DIRECTION GÉNÉRALE DE L'ÉVALUATION ENVIRONNEMENTALE ET STRATÉGIQUE

**Rapport d'analyse de la seconde demande de soustraction du
projet de surélévation de la zone B du lieu d'enfouissement
technique situé
sur le territoire de la municipalité de Champlain
de la procédure d'évaluation et d'examen des impacts sur
l'environnement**

Dossier 3216-23-007

Le 13 septembre 2024

FIGURE 1. COMPOSANTES DU LET ET EMPLACEMENT APPROXIMATIF DE LA ZONE B DE SURÉLÉVATION

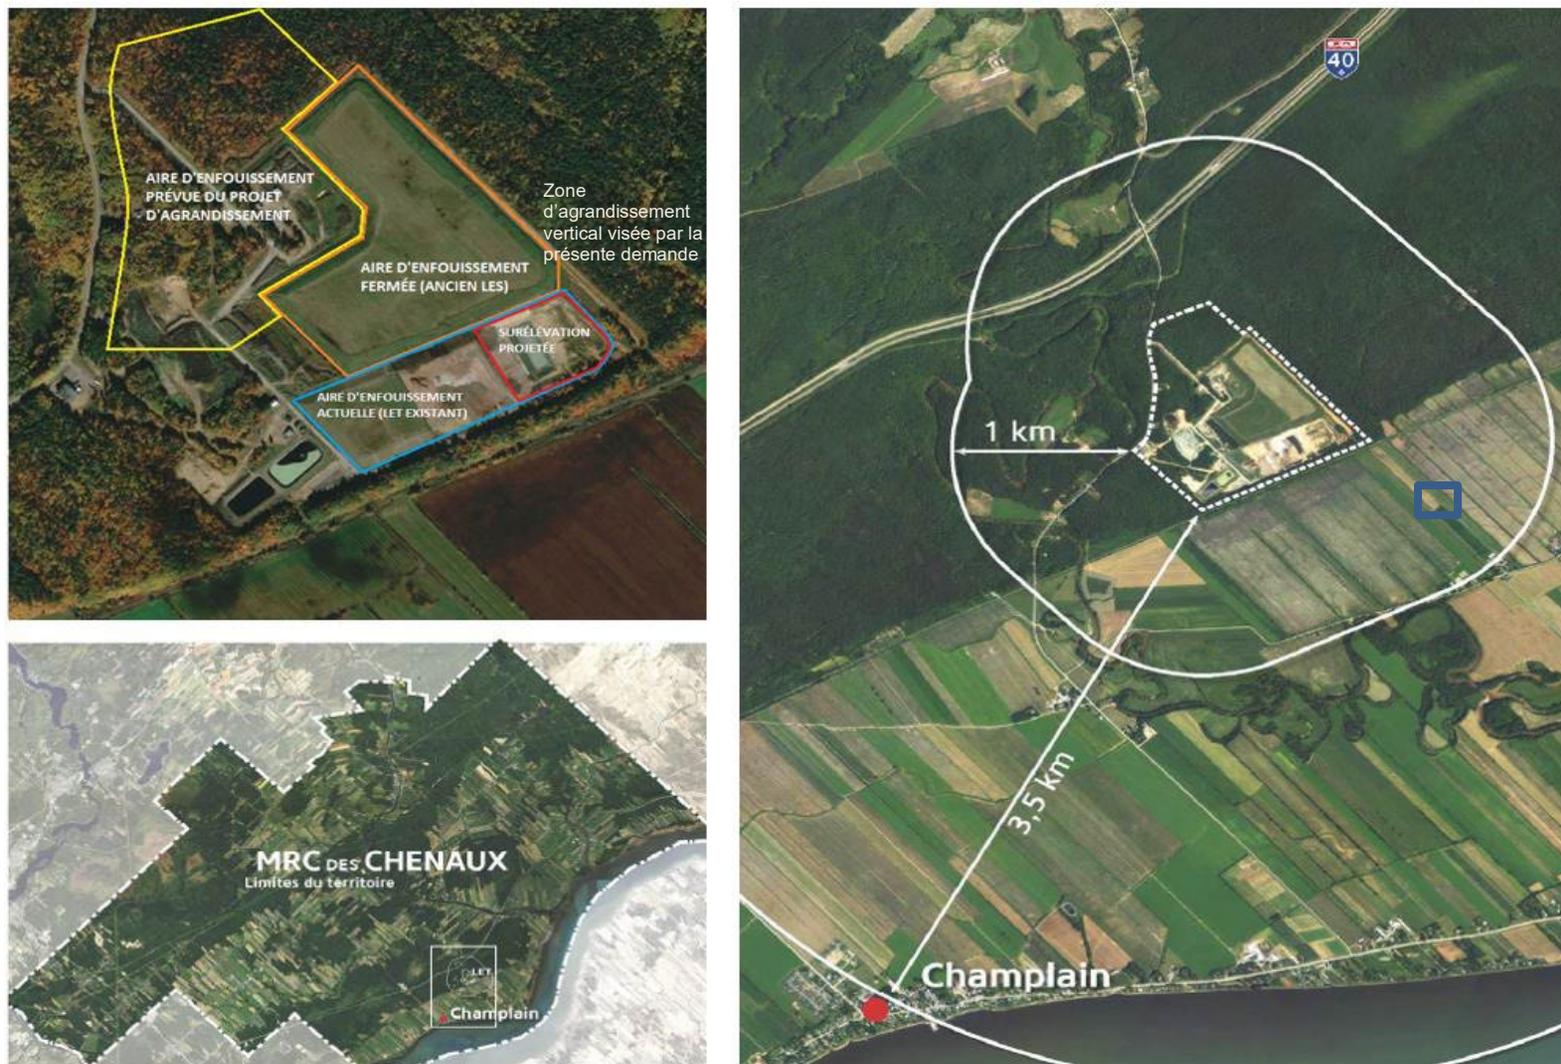
La figure 1 présente les composantes du LET de Champlain et l'emplacement de la surélévation visée par la présente demande.

La capacité volumique de la surélévation sollicitée dans cette demande est 64 630 m³ dont un volume de 61 000 m³ inclus dans la capacité de 158 000 m³ déjà autorisée à la première soustraction. En effet, la première soustraction a autorisé un volume de 97 000 m³ pour l'enfouissement des matières résiduelles et 61 000 m³ pour les résidus fins de CRD. Le volume dédié à l'enfouissement des matières résiduelles autorisé par le décret numéro 1093-2023 du 28 juin 2023 pourrait être comblé en septembre 2024. Cependant, selon le relevé volumétrique de la zone B réalisé par l'initiateur en mai 2024, le volume autorisé en 2023 dédiée à l'enfouissement des résidus fins de CRD n'avait pas été entamé puisqu'il restait encore un volume résiduel autorisé par le décret numéro 316-96 du 13 mars 1996, modifié par les décrets numéros 929-2013 du 11 septembre 2013, 980-2013 du 25 septembre 2013, 596-2016 du 29 juin 2016 et 792-2019 du 8 juillet 2019. En considérant le volume résiduel autorisé en 2019 et le volume autorisé à la première soustraction, il resterait un volume d'environ 64 630 m³ à exploiter dans la cellule dédiée à l'enfouissement des résidus fins de CRD à partir du 21 septembre 2024. Selon les estimations de l'initiateur, ce volume sera exploité avant septembre 2025. Mais, bien que la demande d'Énercycle porte sur la capacité de 64 640 m³, seul le volume de 61 000 m³ autorisé dans la première demande de soustraction est pris en compte dans cette analyse.

La présente demande ne vise pas la modification de la géométrie déjà autorisée de la surélévation de la zone B. Les études géotechniques réalisées dans le cadre de la demande de décret de soustraction à la PÉEIE en 2023 restent valables.

Un chemin d'accès sera aménagé sur une portion fermée de la zone AB du LET et servira au transport des résidus fins de CRD vers le front d'enfouissement de la partie B en surélévation.
